改善箇所説明図

改善措置の内容

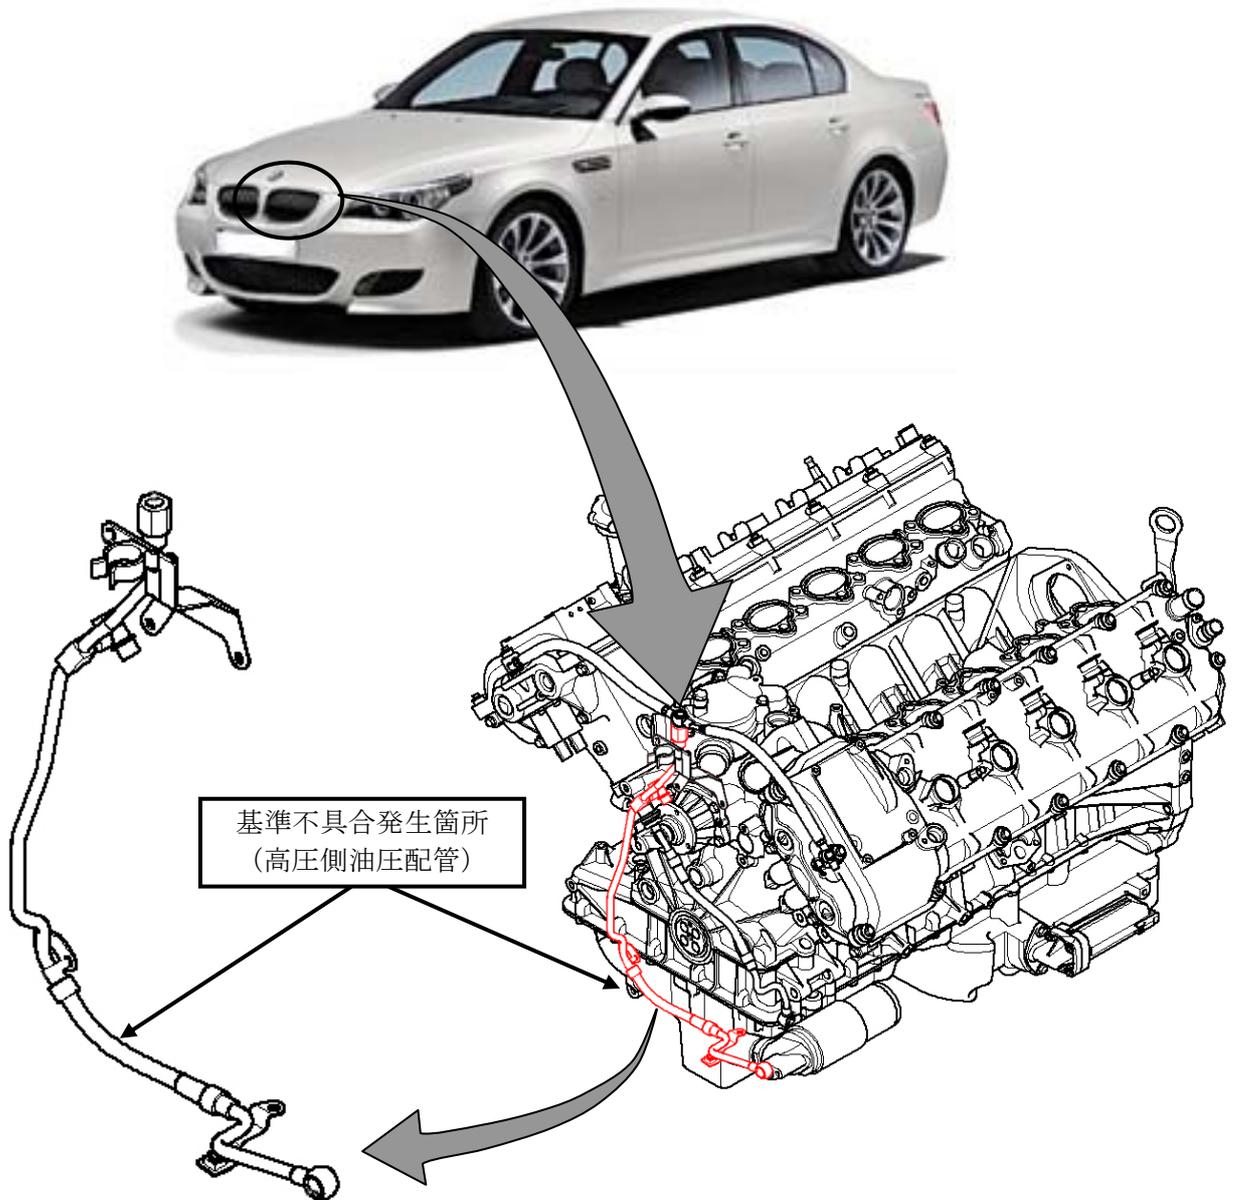
不具合の内容

原動機の変速バルブタイミングシステム(VANOS)において、高压油圧配管のホースの材質が不適切なため、当該ホースに油圧がかかると亀裂が生じ、潤滑油が漏れることがある。そのため、そのまま使用を続けると、潤滑油不足により可変バルブタイミングシステムが作動不良になる、または、原動機の潤滑油が減少し、原動機が損傷するおそれがある。

全車両、高压油圧配管を対策品と交換する。

識別：作業完了車には、左ストラットタワー
へ黄色ペイントマークを塗布する。
